令01原機(サ保)049

核燃料物質使用変更許可申請書の一部補正について

核燃料物質使用変更許可申請書の一部補正

核燃料物質使用変更許可申請書の一部補正

図7-3-1 主要設備機器配置図

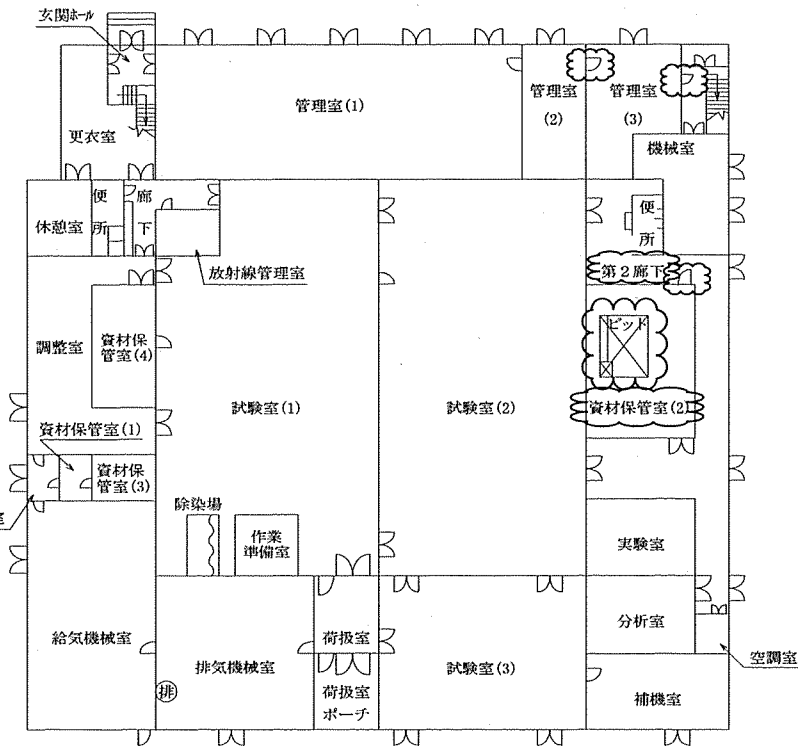
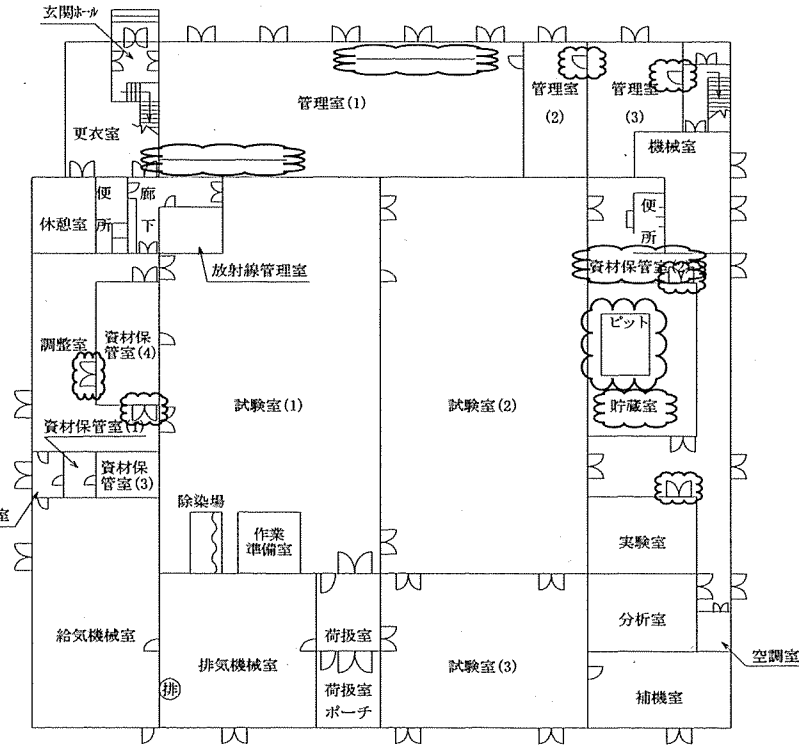
変更前	補正後	変更理由
 <p>1 フード 2 質量分析装置 3 排気洗浄装置</p>	 <p>1 フード 2 質量分析装置 3 フードボックス</p>	<ul style="list-style-type: none"> ・使用を終了した設備を解体・撤去するため（機器番号1の一部及び器材番号3） ・貯蔵容器の開封等を実施するための設備追加（機器番号3フードボックス） ・核燃料物質を次の貯蔵施設等へ運搬するまでの間、貯蔵することに伴う室名称変更 ・記載の適正化（ピット記載法の見直し、扉の誤記修正及び耐震補強工事の反映（非管理区域））

図 8-1-1 貯蔵施設的位置

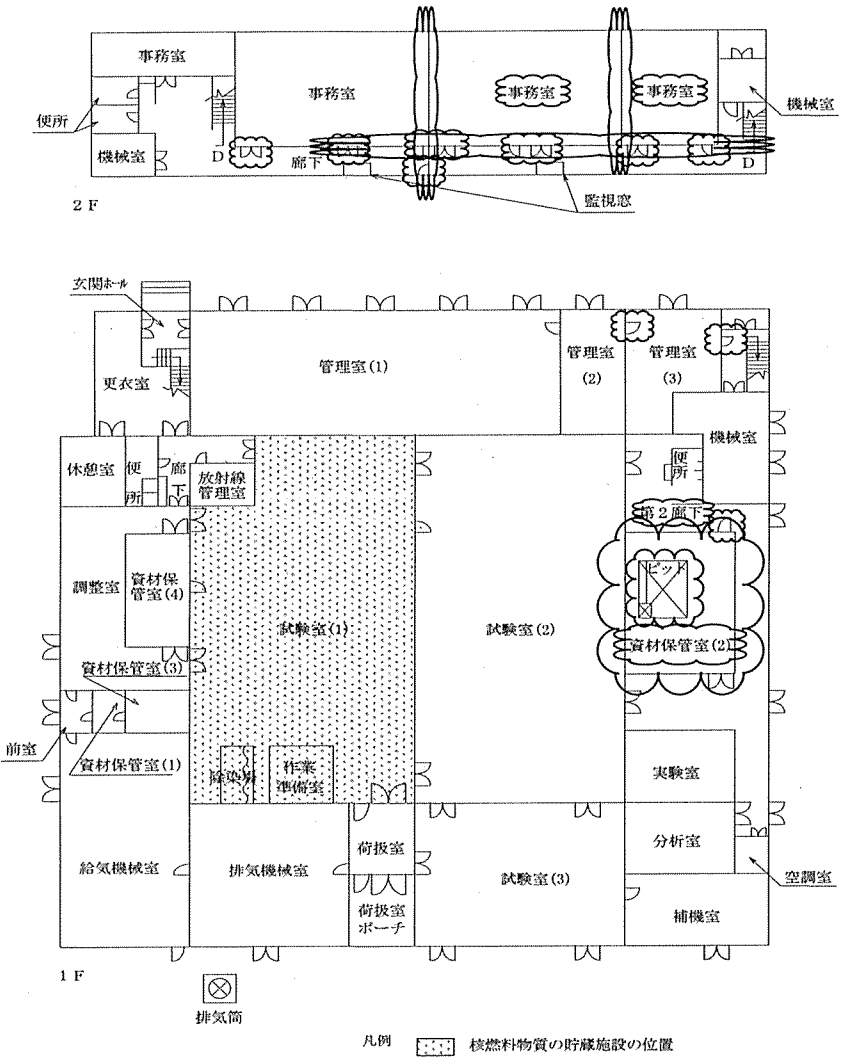
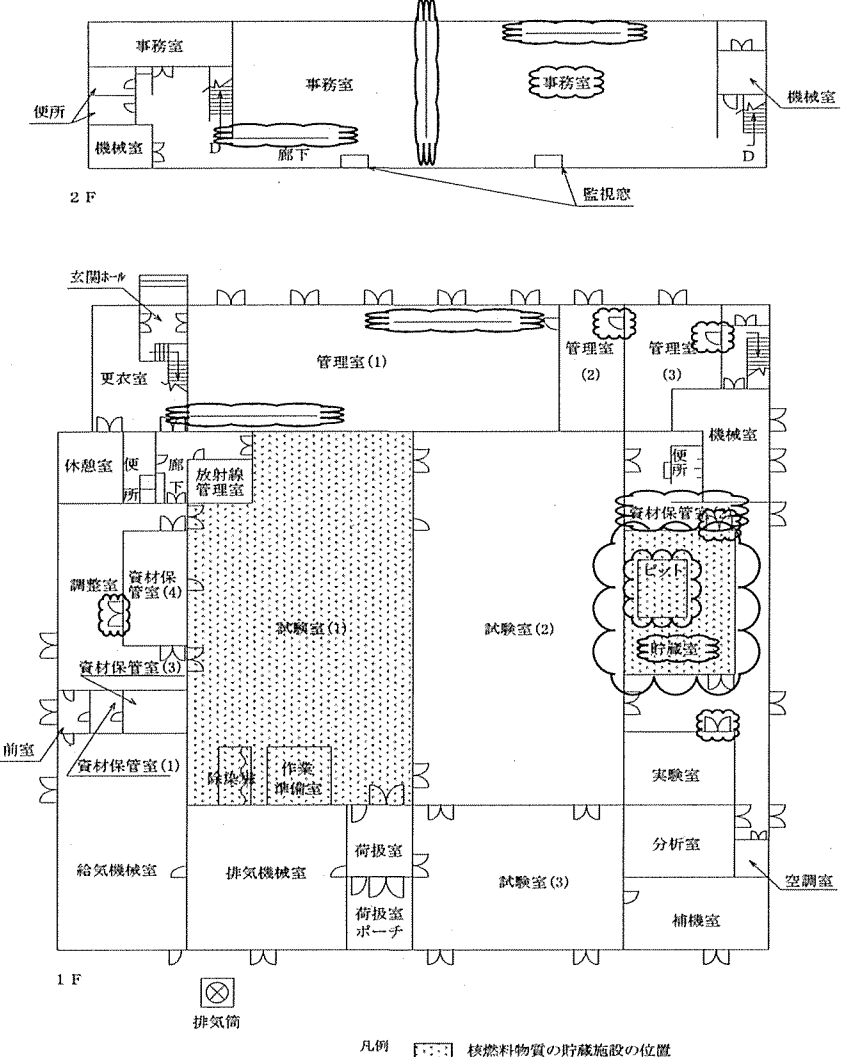
変更前	補正後	変更理由
 <p>2 F</p> <p>1 F</p> <p>凡例  核燃料物質の貯蔵施設的位置</p>	 <p>2 F</p> <p>1 F</p> <p>凡例  核燃料物質の貯蔵施設的位置</p>	<ul style="list-style-type: none"> ・核燃料物質を次の貯蔵施設等へ運搬するまでの間、貯蔵するため ・核燃料物質を次の貯蔵施設等へ運搬するまでの間、貯蔵することに伴う室名称変更 ・記載の適正化（ピット記載法の見直し、扉の誤記修正及び耐震補強工事の反映（非管理区域））

図 8-1-2 核燃料物質を貯蔵するエリア

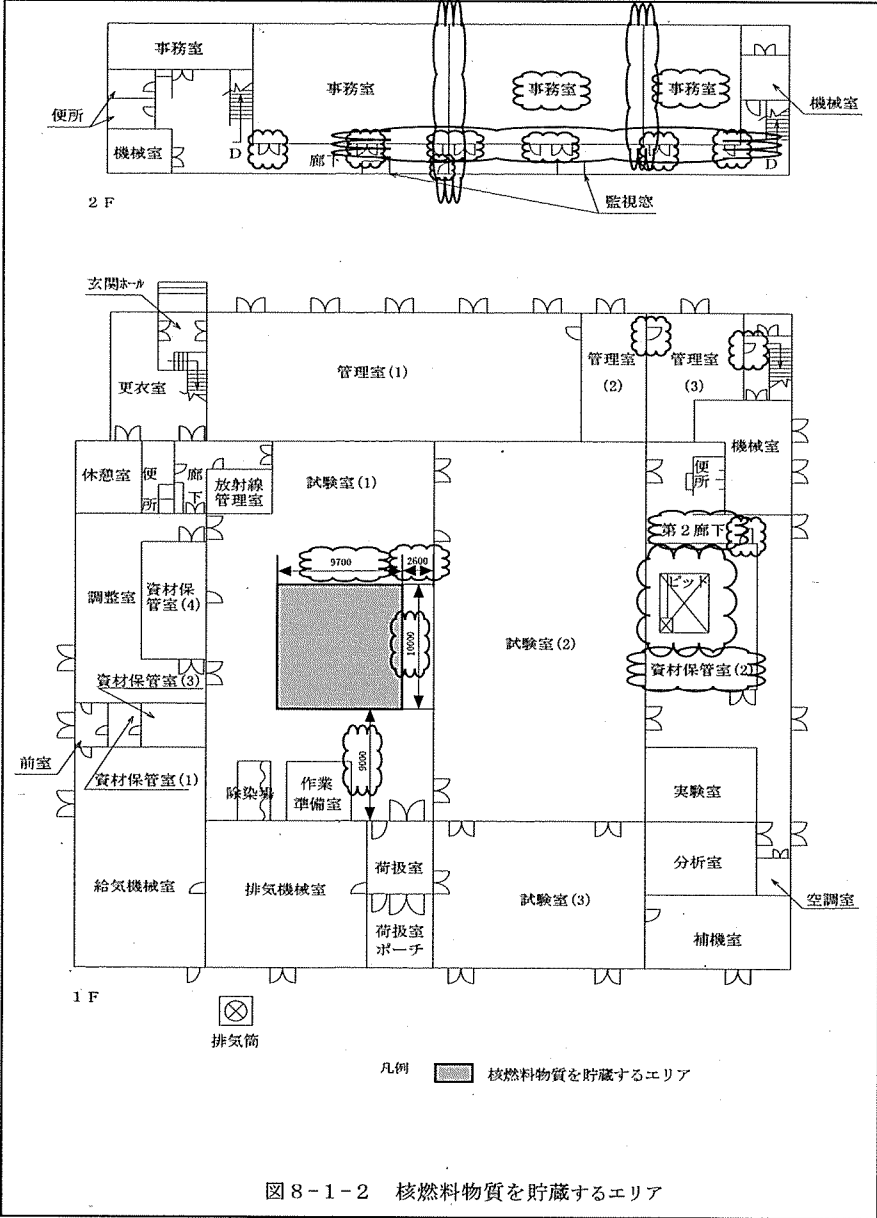
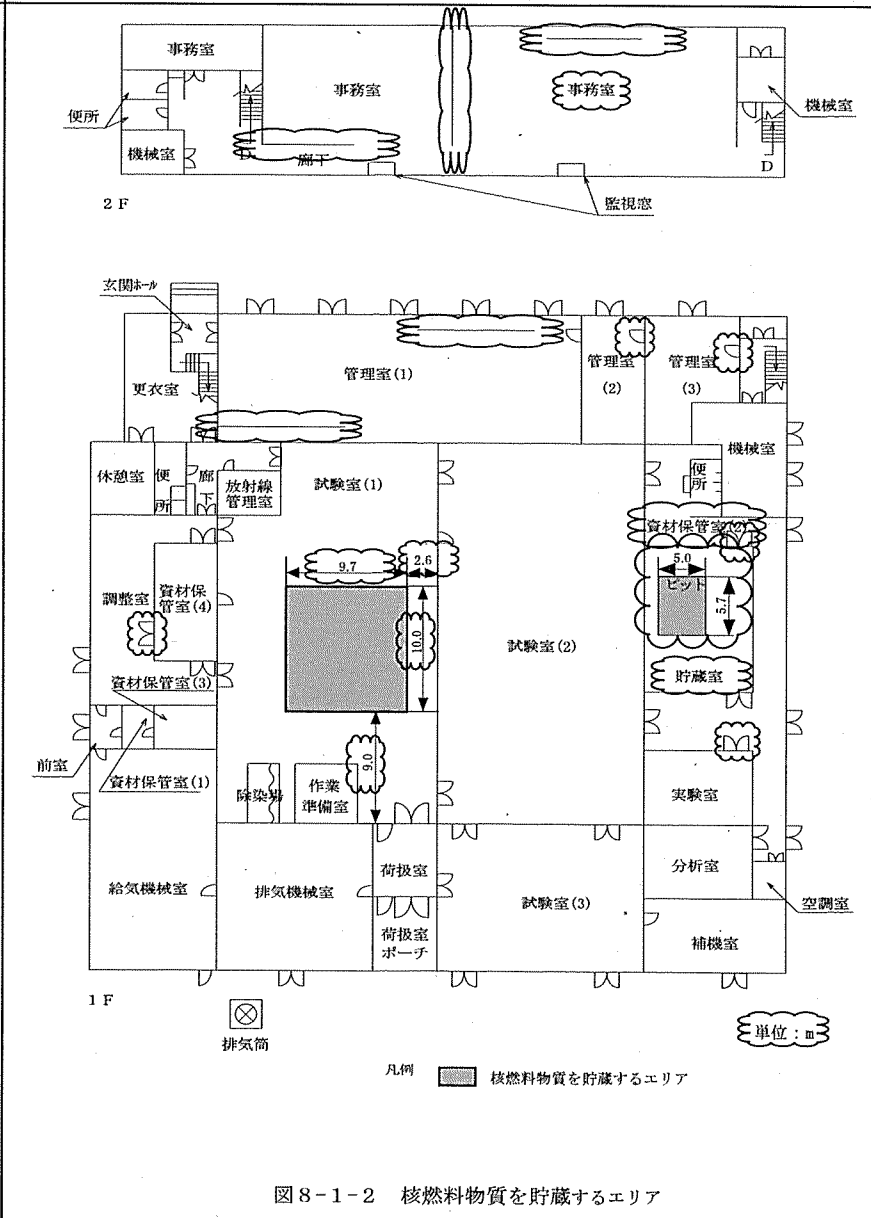
変更前	補正後	変更理由
 <p>2 F</p> <p>1 F</p> <p>凡例  核燃料物質を貯蔵するエリア</p>	 <p>2 F</p> <p>1 F</p> <p>単位：m</p> <p>凡例  核燃料物質を貯蔵するエリア</p>	<ul style="list-style-type: none"> ・核燃料物質を次の貯蔵施設等へ運搬するまでの間、貯蔵するため ・核燃料物質を次の貯蔵施設等へ運搬するまでの間、貯蔵することに伴う室名称変更 ・記載の適正化（ピット記載法及び単位の見直し、扉の誤記修正並びに耐震補強工事の反映（非管理区域））

図 9-1-1 L棟気体廃棄施設の位置

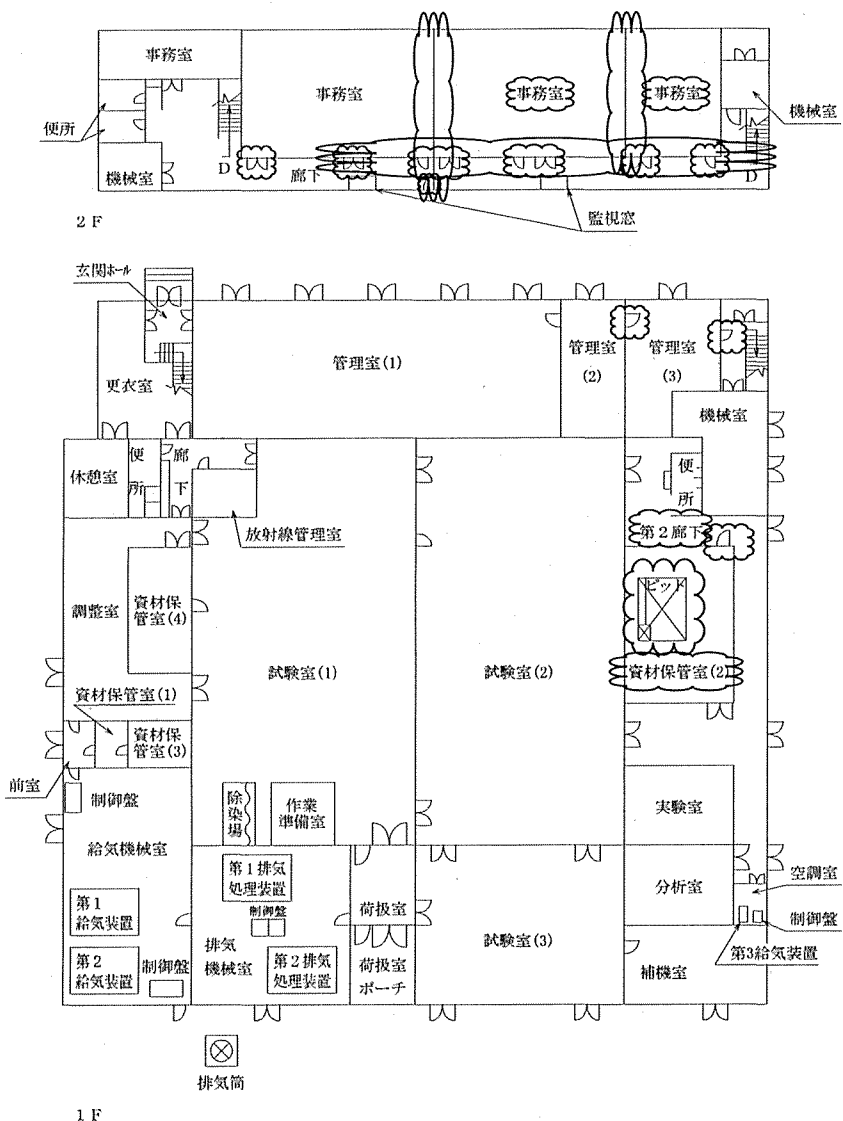
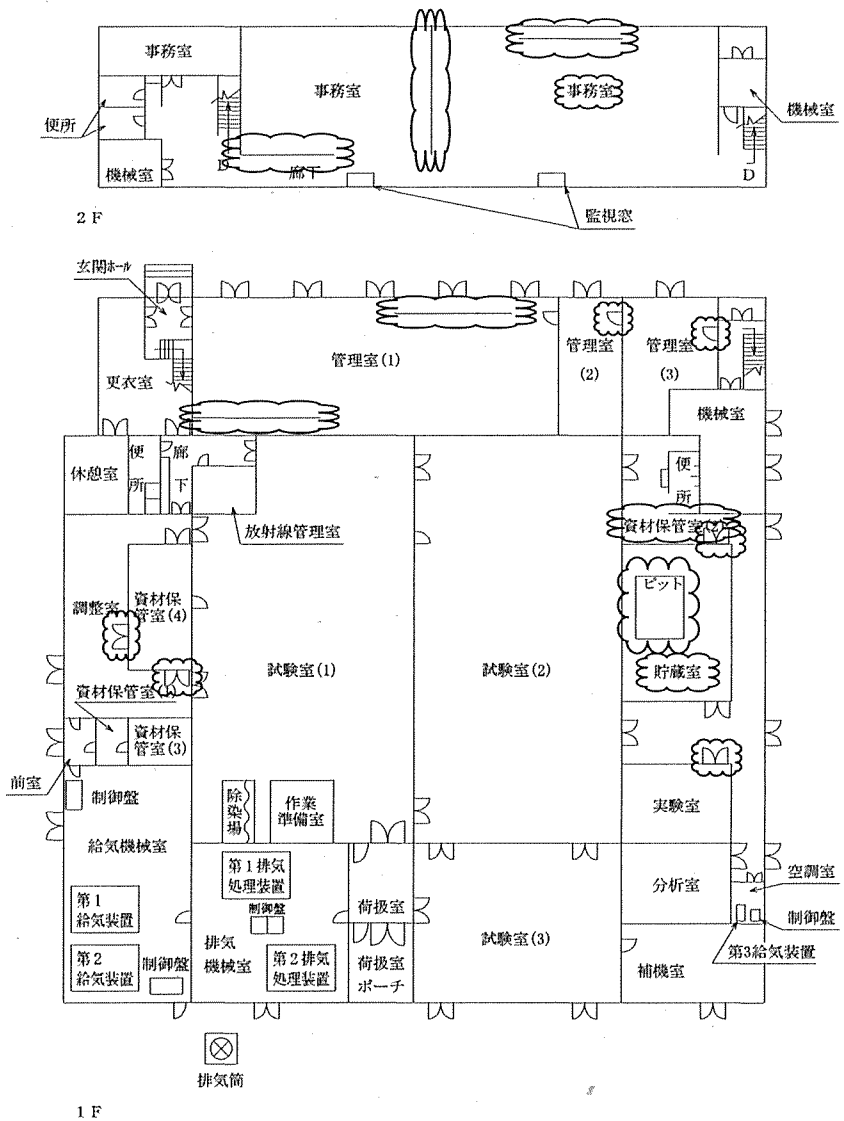
変更前	補正後	変更理由
 <p>2 F</p> <p>1 F</p> <p>凡例  気体廃棄施設的位置</p>	 <p>2 F</p> <p>1 F</p> <p>凡例  気体廃棄施設的位置</p>	<ul style="list-style-type: none"> ・核燃料物質を次の貯蔵施設等へ運搬するまでの間、貯蔵することに伴う室名称変更 ・記載の適正化（ピット記載法の見直し、扉の誤記修正及び耐震補強工事の反映（非管理区域））

図9-1-3 管理区域給排気系フローシート

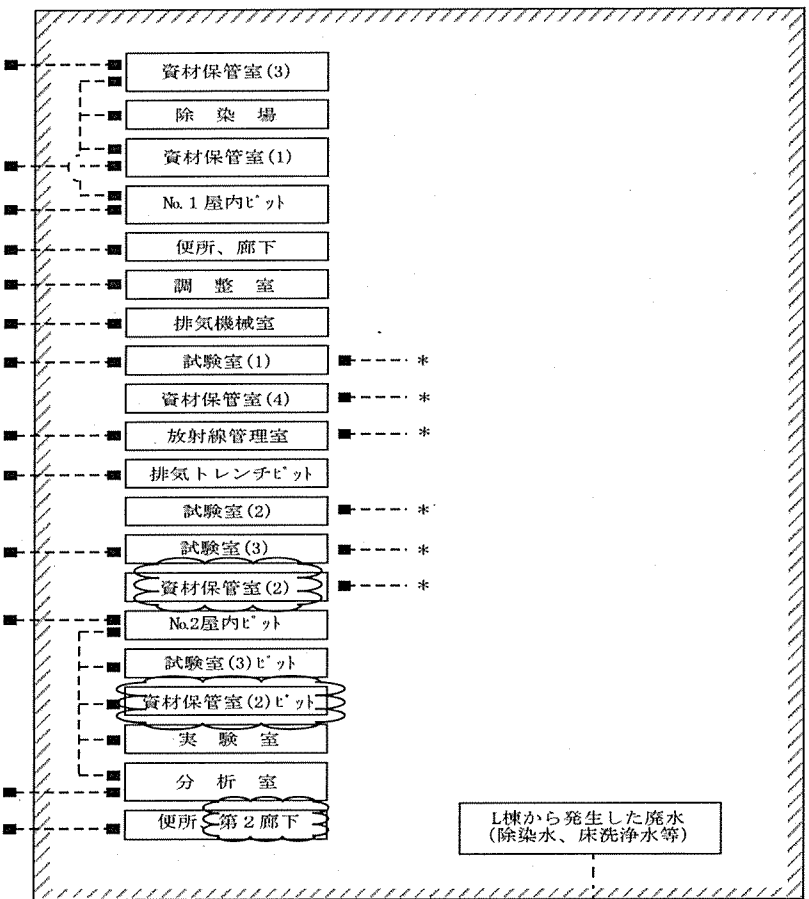
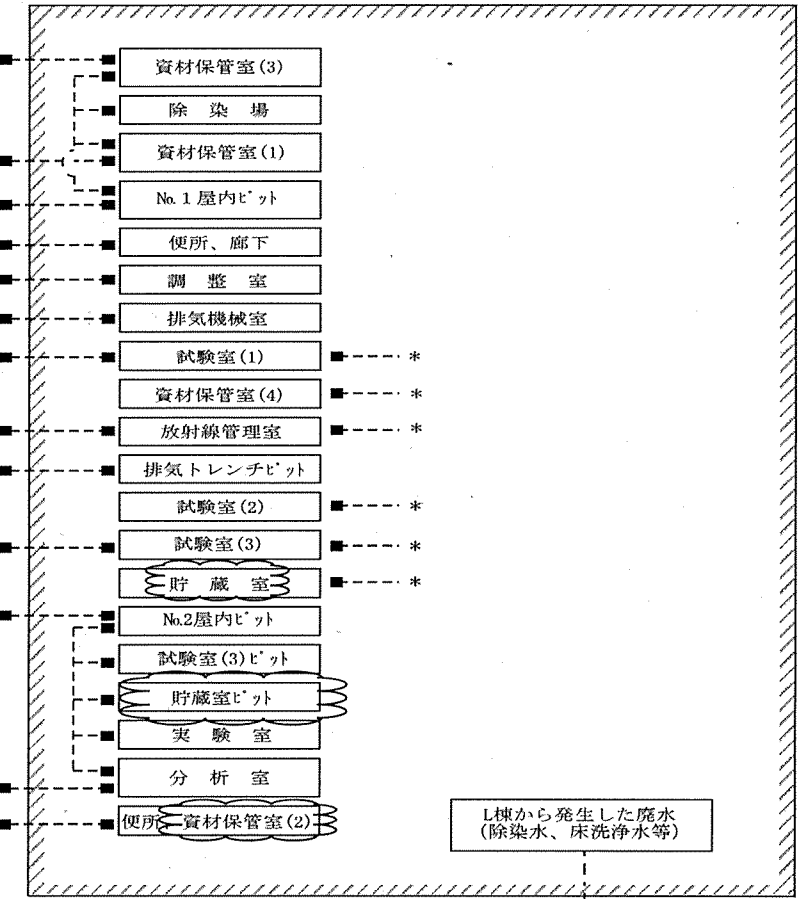
変更前	補正後	変更理由
 <p>資材保管室(3) 除染場 資材保管室(1) No.1屋内ビット 便所、廊下 調整室 排気機械室 試験室(1) * 資材保管室(4) * 放射線管理室 * 排気トレンチビット 試験室(2) * 試験室(3) * 資材保管室(2) * No.2屋内ビット 試験室(3)ビット 資材保管室(2)ビット 実験室 分析室 便所、第2廊下</p> <p>L棟から発生した廃水 (除染水、床洗浄水等)</p> <p>J棟へ</p> <p>凡例  : 管理区域 ----- : 使用停止埋設配管 - - - - - : 運搬 ■ : 閉止措置 * : 当該配管の非閉止部側に関しては建家排気トレンチに接続されている。</p> <p>図9-2-1 廃水処理系統図</p>	 <p>資材保管室(3) 除染場 資材保管室(1) No.1屋内ビット 便所、廊下 調整室 排気機械室 試験室(1) * 資材保管室(4) * 放射線管理室 * 排気トレンチビット 試験室(2) * 試験室(3) * 貯蔵室 * No.2屋内ビット 試験室(3)ビット 貯蔵室ビット 実験室 分析室 便所、資材保管室(2)</p> <p>L棟から発生した廃水 (除染水、床洗浄水等)</p> <p>J棟へ</p> <p>凡例  : 管理区域 ----- : 使用停止埋設配管 - - - - - : 運搬 ■ : 閉止措置 * : 当該配管の非閉止部側に関しては建家排気トレンチに接続されている。</p> <p>図9-2-1 廃水処理系統図</p>	<p>・核燃料物質を次の貯蔵施設等へ運搬するまでの間、貯蔵することに伴う室名称変更</p>

図 9-3-1 L棟固体廃棄施設の位置

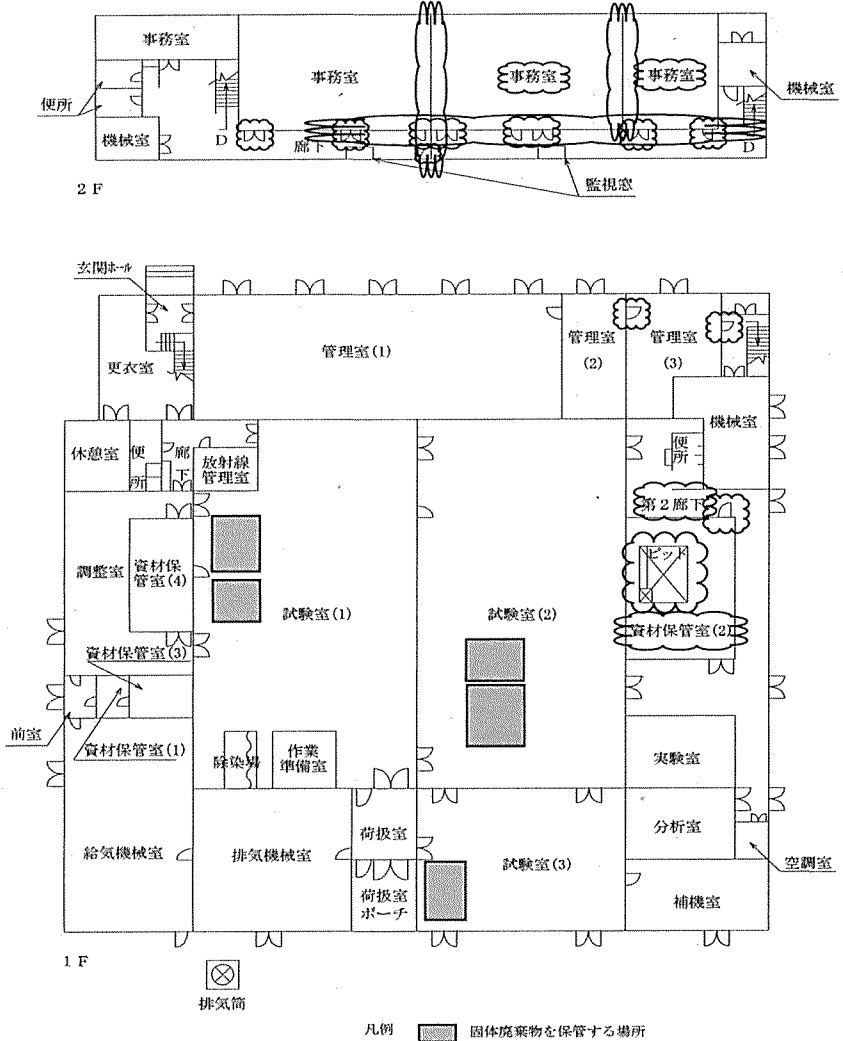
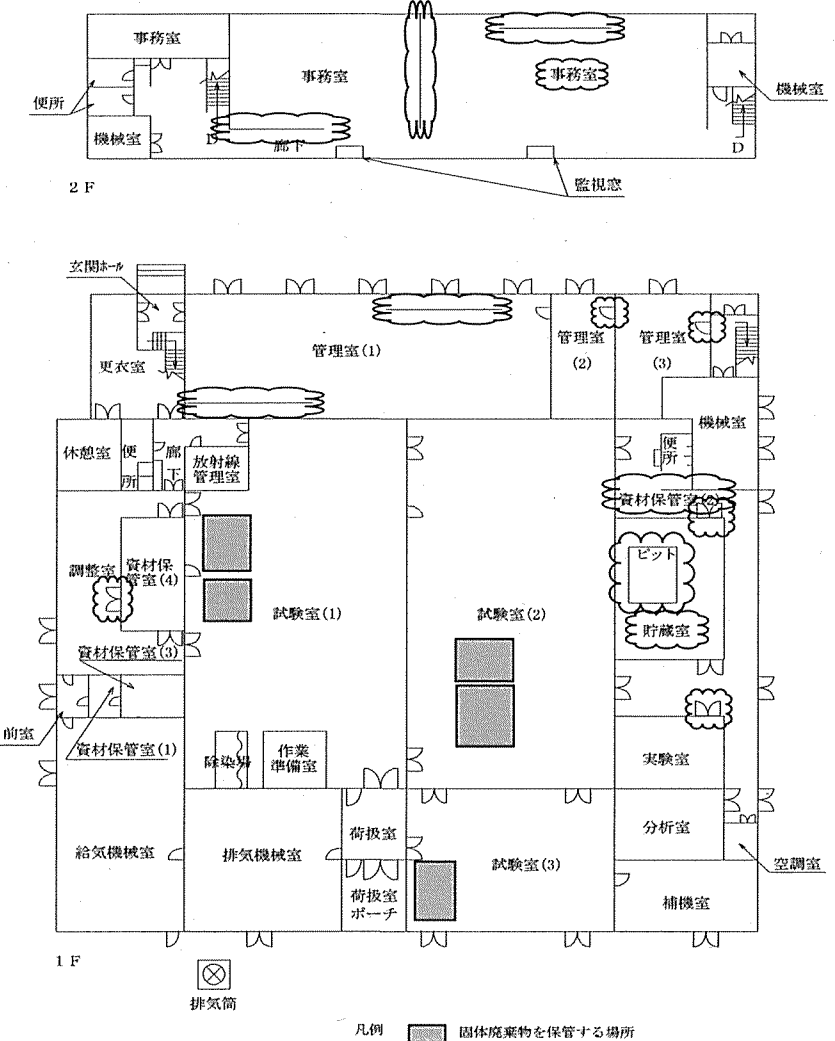
変更前	補正後	変更理由
 <p>2 F</p> <p>1 F</p> <p>凡例  固体廃棄施設の位置</p>	 <p>2 F</p> <p>1 F</p> <p>凡例  固体廃棄施設の位置</p>	<ul style="list-style-type: none"> ・核燃料物質を次の貯蔵施設等へ運搬するまでの間、貯蔵することに伴う室名称変更 ・記載の適正化（ピット記載法の見直し、扉の誤記修正及び耐震補強工事の反映（非管理区域））
